弊社タンク車のリコール実施に関するお知らせ

さて本日、弊社が製造・販売したタンク車におきまして、リコールを実施する旨、国土交通省に届け出しましたのでお知らせいたします。

改善箇所説明図

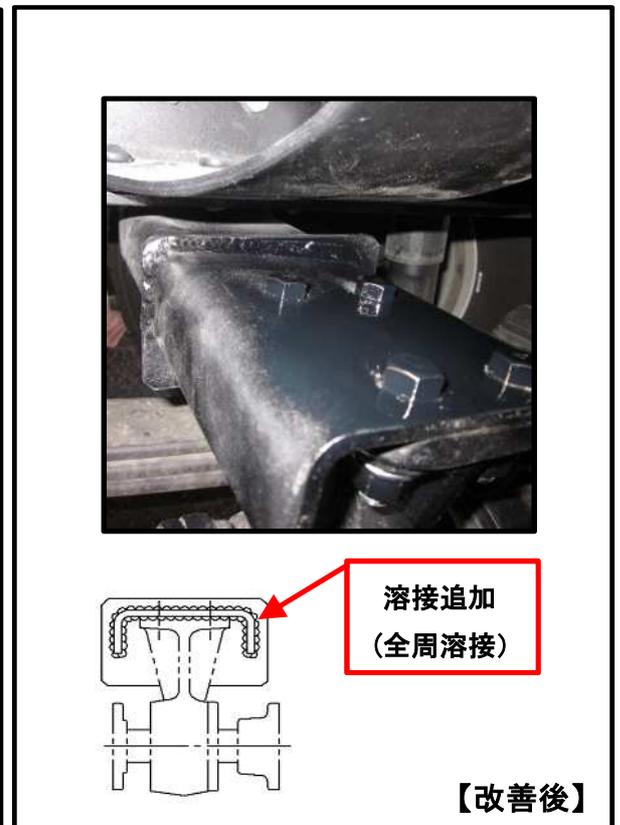
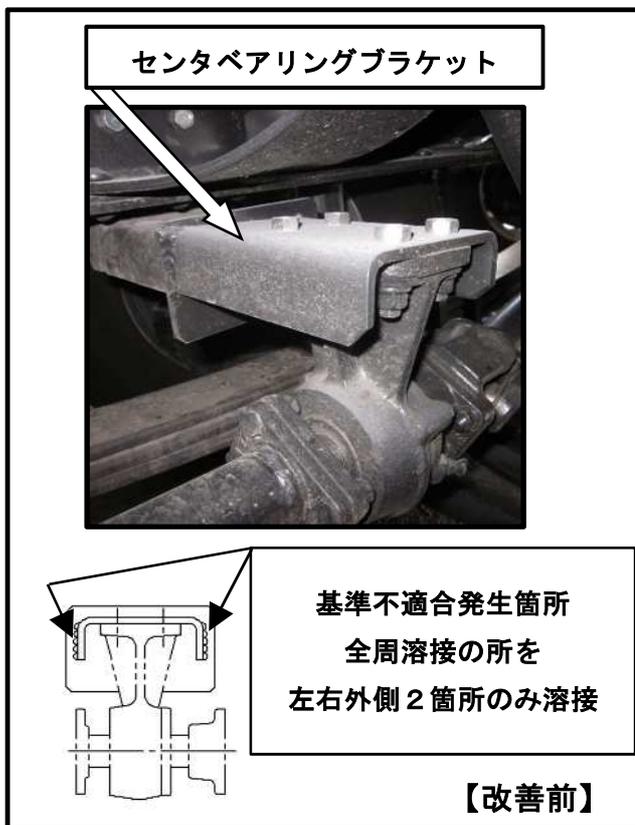
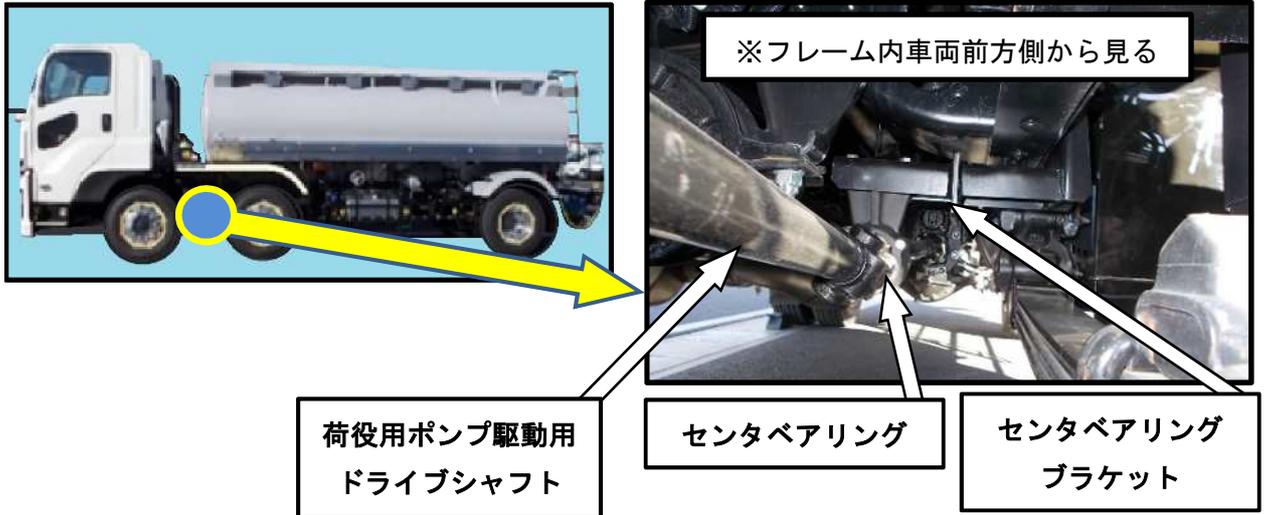
タンク車の荷役用ポンプを駆動させるドライブシャフトを中間で接続するセンタベアリングのブラケットにおいて、作業指示が不適切なため溶接未施工箇所がある。そのため、溶接部の強度が不足し、走行時の振動等により亀裂が生じることがあり、そのまま使用を続けると亀裂が進展し、最悪の場合ブラケットが脱落する恐れがある。

溶接未施工部位に溶接を追加する。
